大飯原発3・4号の破砕帯、活断層3連動に関する
福井県と福井県原子力安全専門委員会への質問・要望書

福井県知事 西川 一誠 様

福井県原子力安全専門委員 各位様

2012年6月1日

図1

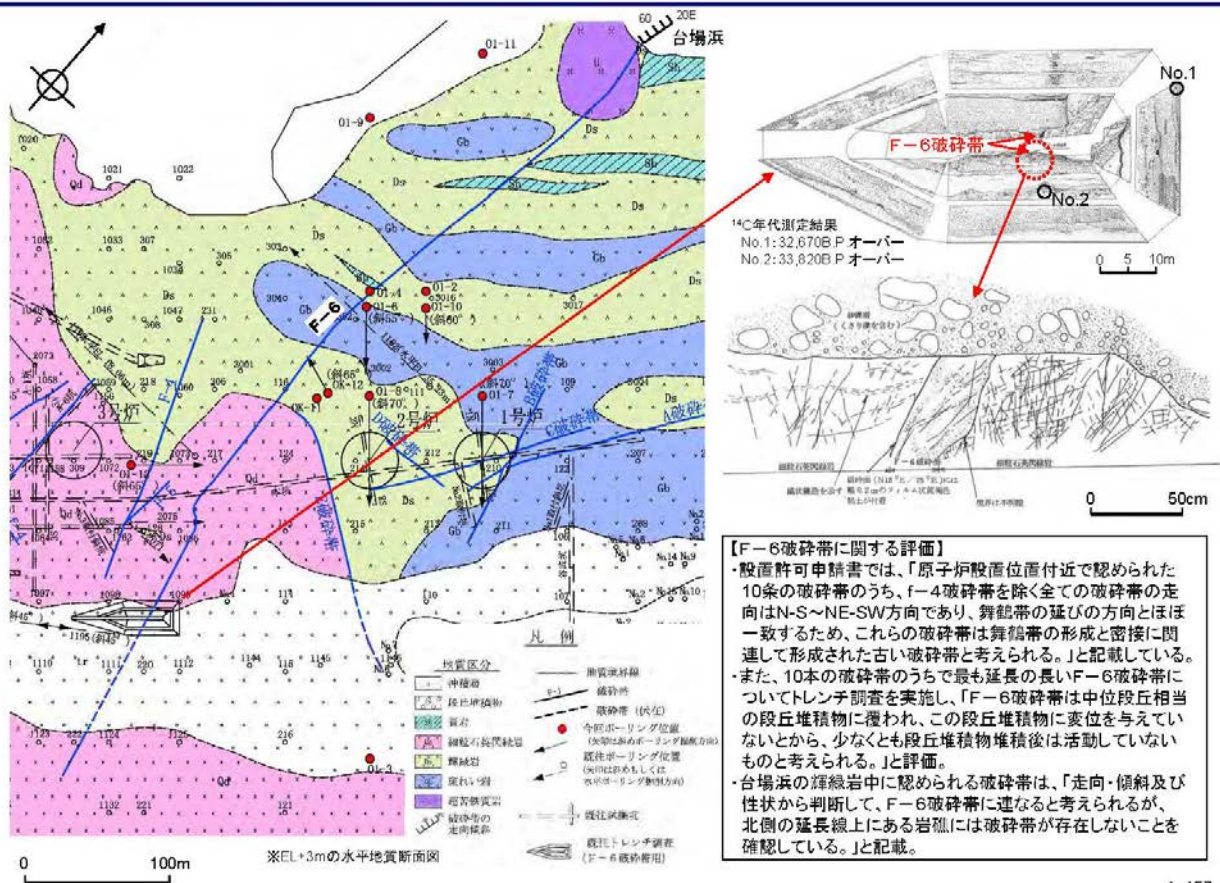
(1) 大飯原発近傍の破砕帯の中で、最も長いF-6破砕帯について特別に検討がなされていません。貴委員会に示された図1で、F-6破砕帯でのトレンチ調査結果が示されています。しかしトレンチ調査結果の図は南側(N18°E)のものだけしか掲載されていません。

図 2

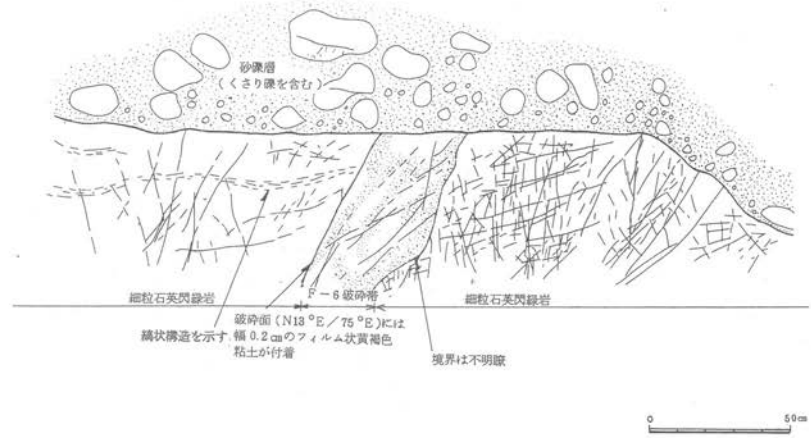
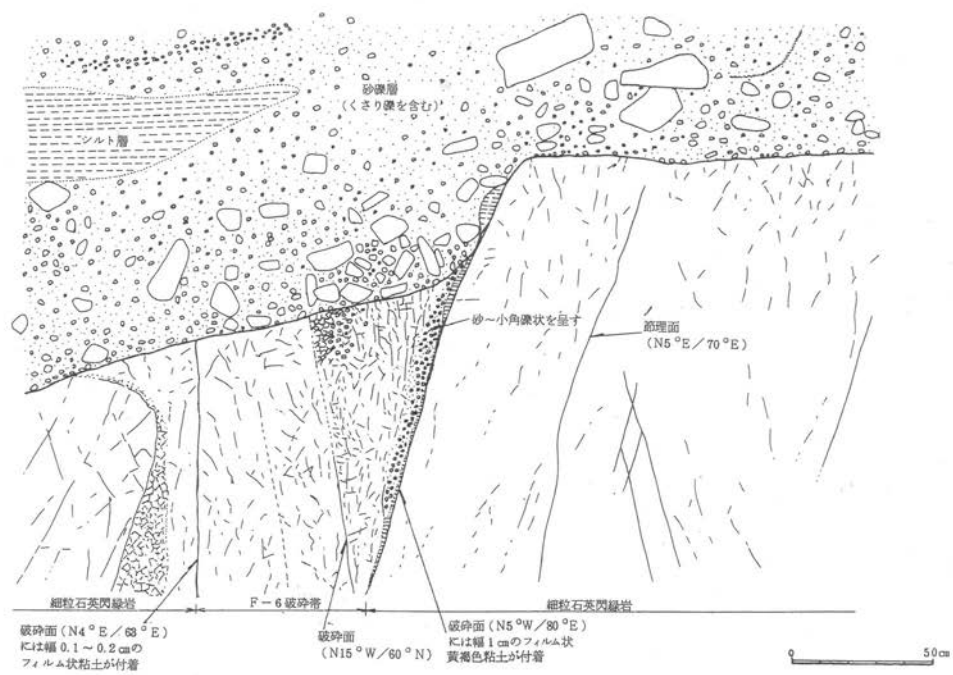
しかし、大飯原発3・4号の設置申請書では、このトレンチ調査について北側(N5°W)の図も示されています(図2)。これをみれば、F-6破砕帯の位置で大きな段差がみられます。同時に、F-6破砕帯には粘土状の土(シルト)が付着しています。

さらに、設置申請書では、F-6破砕帯について、「破砕帯は、幅0.5cmの粘土の付着した破砕面と鏡肌を有する小岩片からなる」(設置申請書6-3-61頁)とも記載されています。

- ① 設置申請書の資料を詳細に検討すべきではないでしょうか。
- ② このように破砕部が固結せず粘土状の土であることは、この破砕帯が活断層である可能性を示唆しているのではないのでしょうか。
- ③ 敦賀原発で実施したように、破砕帯の詳細な調査を行うべきではないですか。
- ④ F-6破砕帯を活断層と評価しないのですか。

図 3

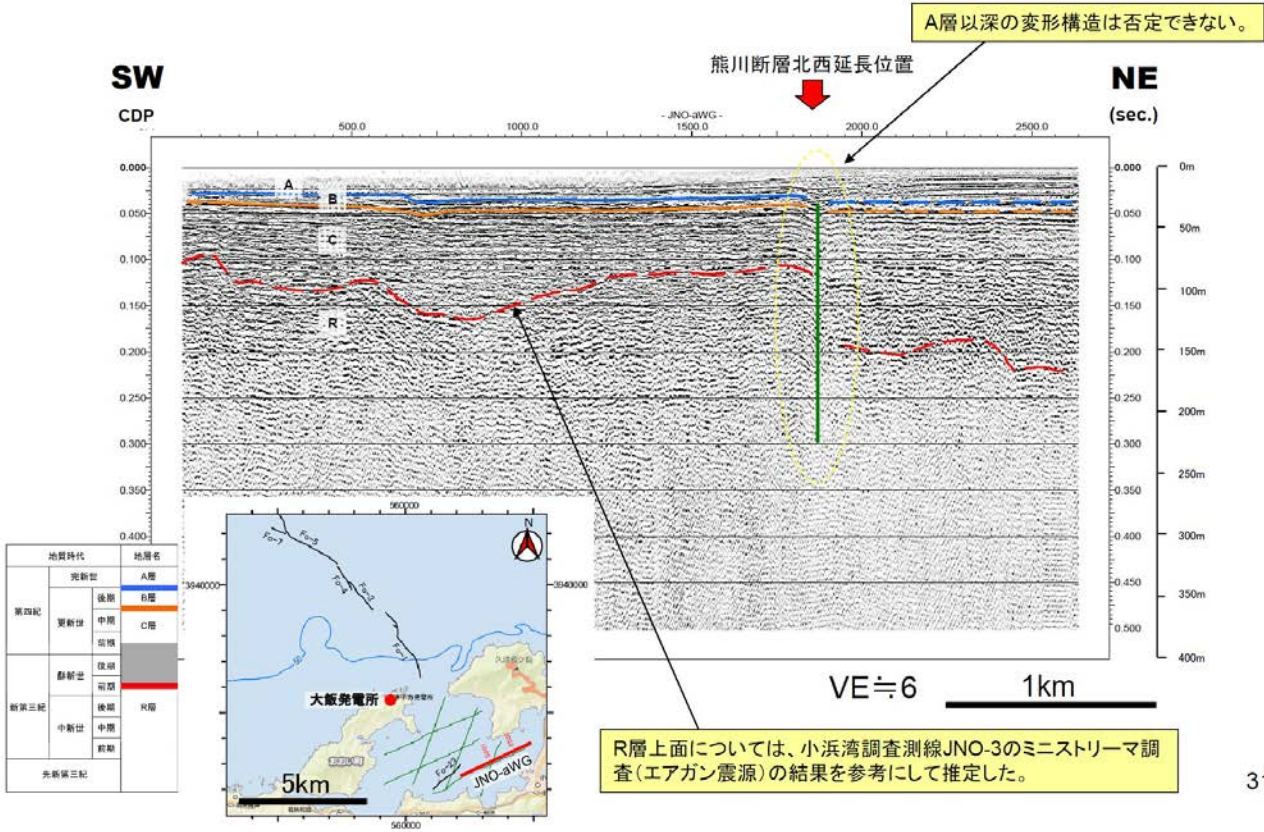
(1) 図3にある、熊川断層の北西延長位置にあるJNO-3の調査結果では、R層上面部で大きな段差がみられます。これを活断層として評価しないのはなぜですか。

図 4

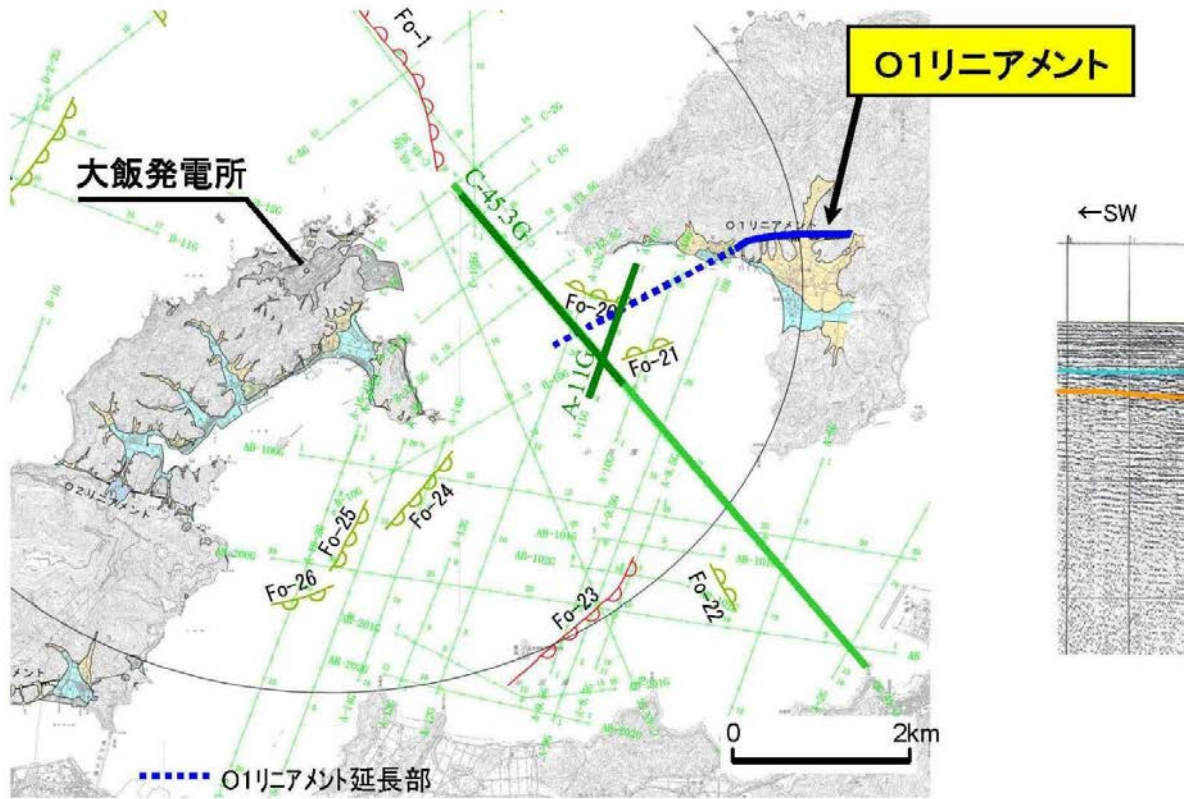
(2) 図4にある、リニアメント調査では、F_o-20をリニアメントと評価しています。これはF_o-B断層から5km以内に位置し、「5kmルール」を適応すれば、F_o-B断層とつながることになります。このF_o-20を活断層と評価しないのはなぜですか。明確な理由が示されているのでしょうか。音波探査結果だけから、評価可能なのでしょうか。
